VUE DE TOITURE DÉFINITIVE — BÂTIMENT B (AILE EN ARC) — RÉSIDENCE UNIVERSITAIRE UIB, MOHAMMEDIA — ASSEMBLAGE CORRIGÉ (client, 27/07/2026)

ACCORDIA TECH — Consultation FRDISI PV + stockage, Mohammedia

Bât. B — AILE EN ARC — VUE EN ARC (R_ext ≈ 274 m) — ASSEMBLAGE CORRIGÉ 3 SEGMENTS — DÉFINITIVE

Relevé : R. Kasri 27/07/2026 (TOUT relevé) — restitution TAQINOR

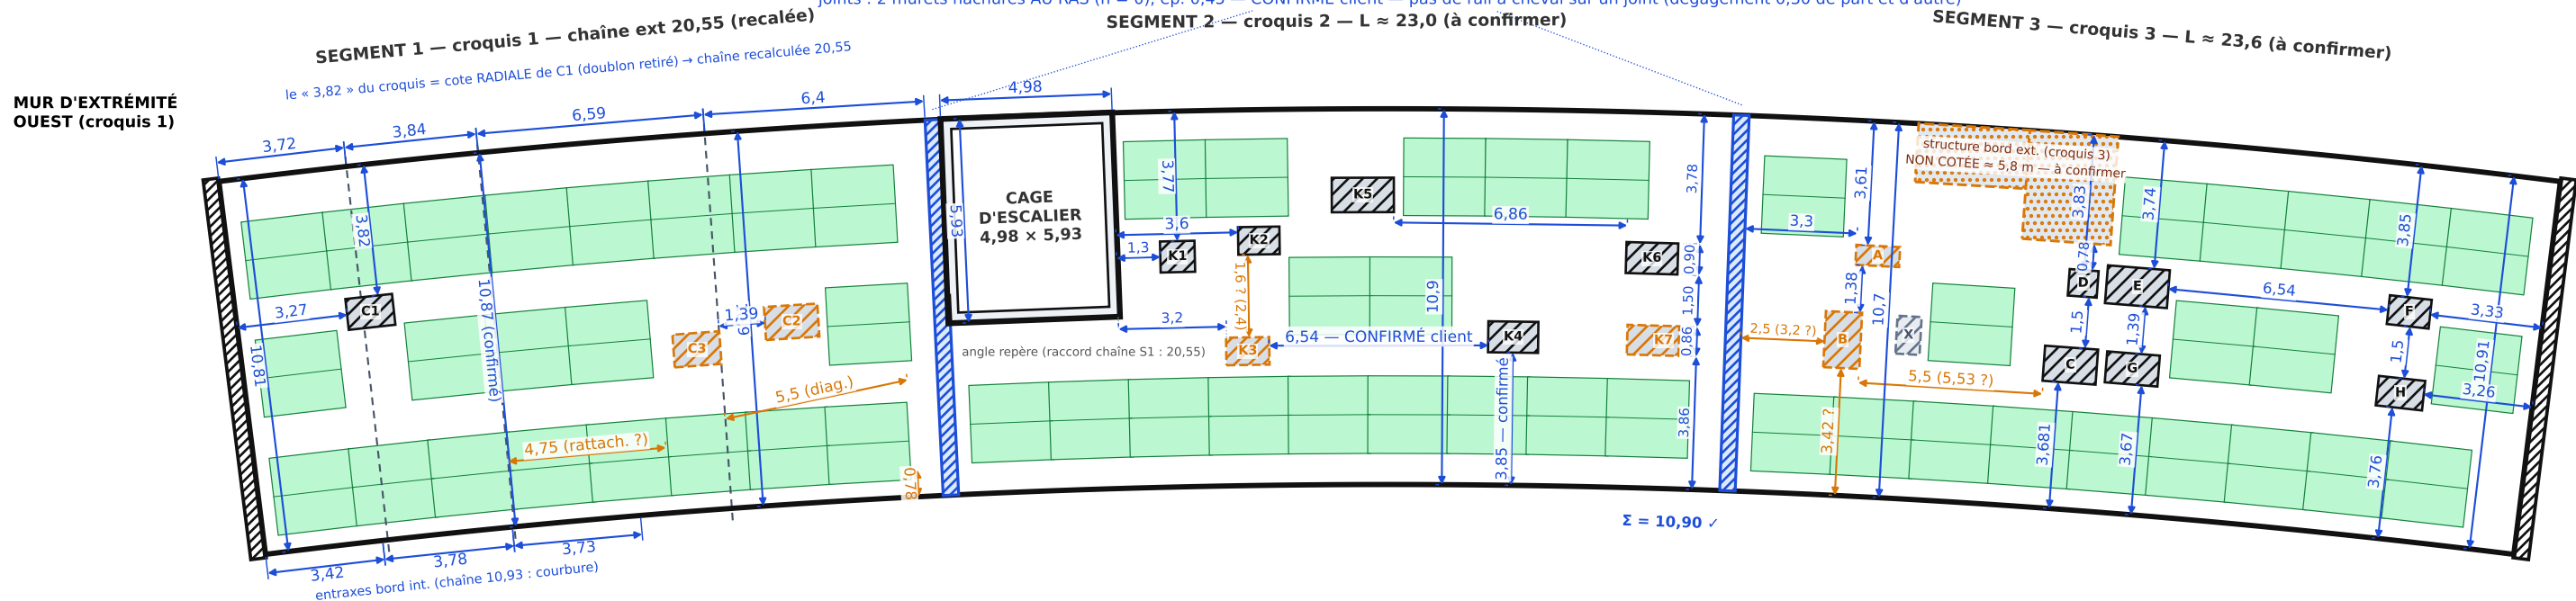
ENGAGEMENT OFFRE : 120 modules — TENDU : posable relevé 112 (développé relevé ≈ 68 m vs ≈ 90 m aux plans — chaînes possiblement partielles, réconciliation site requise)

⚠ nota : capacité relevée ≈ 112 modules < 144 — la redistribution B → 144 (9×16) N'EST PAS absorbée par la géométrie relevée : à REVOIR (déport vers aile L à augmenter) — onduleurs/ratio à recalculer

DÉVELOPPÉ RELEVÉ ≈ 68 m (après retrait du doublon 3,82) — le « ≈ 90 × 11,2 » du dossier (§2.2, approximatif) reste À RÉCONCILIER — rien de masqué

- S1 RECALCULÉE (vigilance client confirmée au zoom) : le « 3,82 » du croquis est la cote RADIALE bord ext → C1, PAS un entraxe — chaîne ext 3,72+3,84+6,59+6,4 = 20,55 ≡ joint S1/S2 + angle repère de la cage (raccord recalé)

S3 — À RÉCONCILIER : cote croquis « 6,59 » (C→G) INCOMPATIBLE avec l'ancrage droit (E = F = 6,54 ; F/H ancrés 3,33/3,26 du bord est) pour L ≈ 23,6 — position E/G retenue par l'ancrage DROIT + fermetures radiales ; orientation croquis 3 supposée = croquis 2 (bord haut = ext.)

À CONFIRMER (orange) : positions C2/C3 (recalées au joint) · K3 · 1,6/2,4 · rattachements 4,75/5,5/0,78/0,97×2 (S1) · lectures S3 : 2,5/3,2 · 5,5/5,53 · 3,42 · A · B · structure bord ext (≈ 5,8 m, paliers ≈ 1,7/3,15) · X · L S2 ≈ 23,0 · L S3 ≈ 23,6 · mur est

À CONFIRMER (suite) : les chaînes de chaque segment couvrent-elles bout en bout (muret à muret) ? question posée au client — si chaînes partielles, développé et posable remontent

RÉSERVE DRV (mémoire) : NON vue au relevé — position à fixer en étude d'exécution (dégagement ≥ 1 m)
